**S.S.4 "SALARIA"  
ADEGUAMENTO NEL TRATTO TRA RIETI E SIGILLO - 3° LOTTO 1° STRALCIO - TRATTO DI ADEGUAMENTO IN SEDE E VARIANTE**

**PROGETTO ESECUTIVO**

**T101**

**RELAZIONE DI OTTEMPERANZA AL DM\_2024-17 MASE E DECRETI RICHIAMATI**

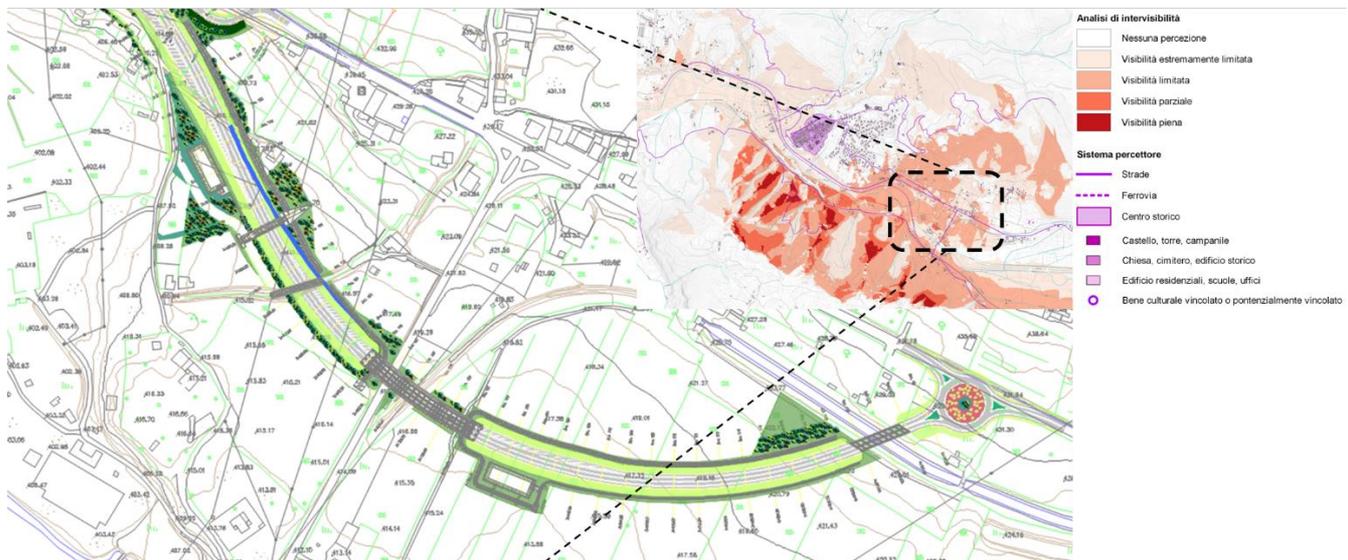
In merito a quanto riportato dalla **PRESCRIZIONE 1** del parere della CT VIA del MASE, circa la necessità di prevedere *"Per i previsti interventi di inserimento paesaggistico ed ambientale, dovranno essere utilizzate essenze arboree autoctone e con garanzia di attecchimento al fine di mantenere l'integrità paesaggistica e percettiva dei luoghi. A tale scopo, dovrà essere redatto un preliminare censimento diretto delle specie arboree presenti nell'area dei lavori."* si specifica che è stato redatto uno specifico censimento delle alberature T104-T00IA00AMBRE04, redatto da Dott. Agronomo, al fine di avere un inquadramento di dettaglio delle specie autoctone presenti sul territorio.

In relazione a quanto specificato dalla **PRESCRIZIONE 1** si conferma quindi che le specie utilizzate sono per i sestri di impianto sono di tipo autoctono. Sempre con la finalità di schermare l'opera rispetto ai contesti più naturali è stato aggiunta ai sestri di impianto precedente anche il sorbo domestico

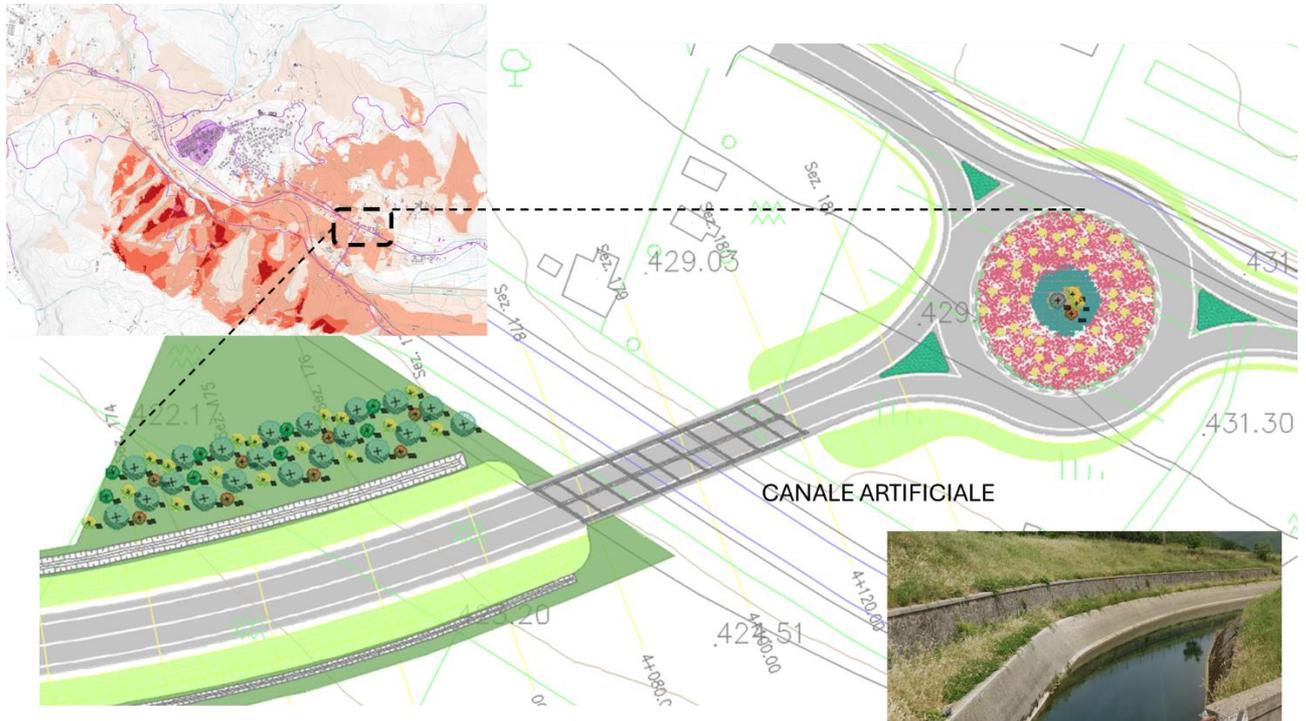
*a. in corrispondenza delle interazioni dirette delle opere con le fasce di rispetto dei corsi d'acqua tutelati per l'individuazione di un mirato progetto di riqualificazione e sistemazione paesistica che coinvolga anche la rotonda, il ponte per lo svincolo di Caporio e la variante di Caporio.*

In merito a quanto richiesto dal punto a in prossimità dello svincolo si è cercato di prevedere un progetto di sistemazione della rotonda e dei tratti più prossimi al canale.

Occorre specificare che il canale non è un canale con carattere di naturalità e presenta anzi delle caratteristiche artificiali quali le sponde del canale in calcestruzzo.

Stante quanto sopra non è stato possibile immaginare una vegetazione igrofila onde evitare problematiche di manutenzione del canale stesso.

Figura 3-4 aree di cantiere ed analisi intervisibilità

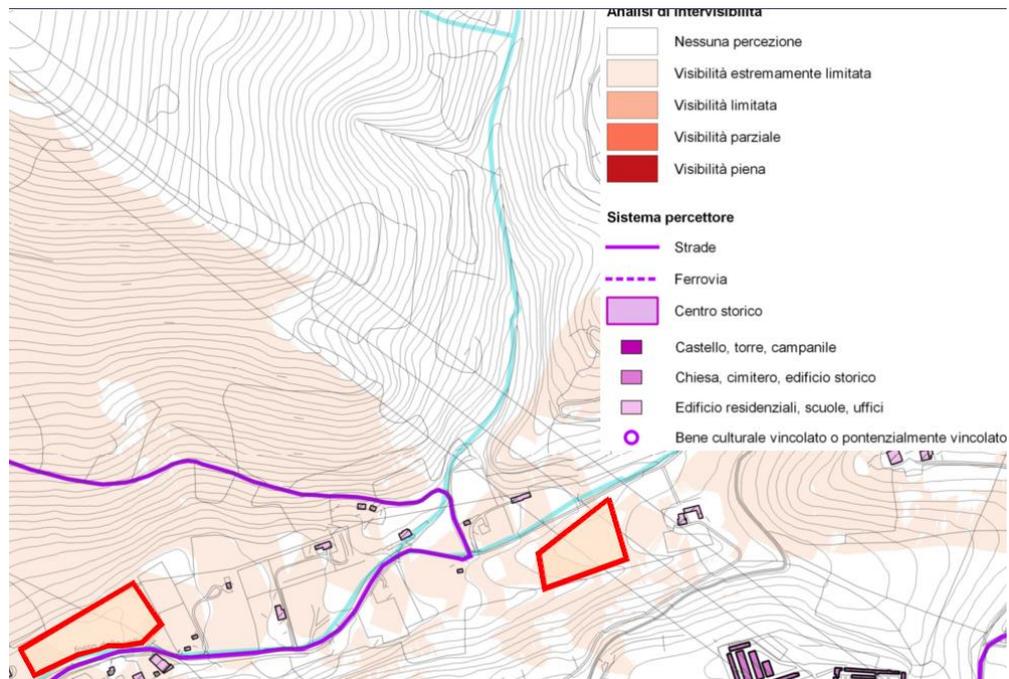
3		Progetto esecutivo delle cantierizzazioni, con particolare riferimento ai due cantieri, e rispettive piste e strade, localizzati nella fascia di rispetto del corso d'acqua tutelato "Vallone Ottavi a e Fosso della Valle" (c057 0685) per il quale dovrà essere approfondito nel dettaglio il rapporto con la fascia ripariale e il progetto di ripristino post operam.	Prima Approvazione PE	•			Par. 3

Ad oggi dette aree sono ad uso esclusivamente agricolo come riportato nell'analisi fotografica sottostante mentre il vincolo paesaggistico del Fosso delle Valli è caratterizzato da vegetazione ripariale che non sarà oggetto di interferenza da parte delle attività di cantiere.

Il progetto prevede il ripristino delle aree di cantiere restituendo il terreno alle condizioni agricole ex-ante, attraverso la ricostituzione della parte di top soil secondo le caratteristiche pedologiche peculiari dell'area.

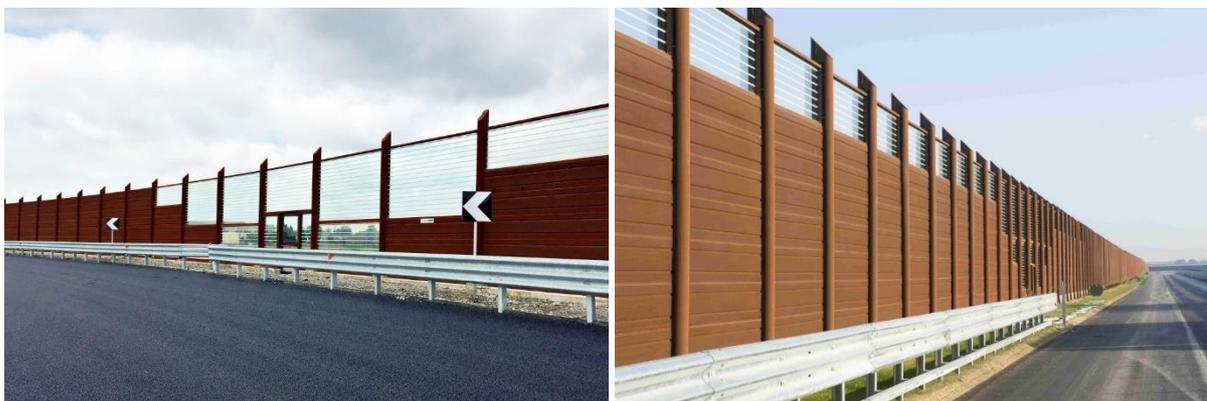
Per i ponti il Ministero della Cultura con nota finale MIC|SABAP-MET-RM|27/07/2023|0015571-P (richiamata nel decreto di non assoggettabilità VIA dell'intervento) ha prescritto "verifica della possibilità di realizzare i pilastri/pile in cemento colorato in pasta utilizzando degli inerti locali evitando rivestimenti in lastre di pietra che risulterebbero eccessivamente artificiosi "

Per quel che attiene pertanto pile spalle e opere connesse ai viadotti si è proceduto alla pigmentazione del calcestruzzo come da nota evitando il ricorso a rivestimenti in pietra locale

I rivestimenti in pietra sono previsti esclusivamente per i muri in c.a. ancora presenti in progetto (in particolare i muri di uscita e di ingresso dei tombini idraulici ove presenti).
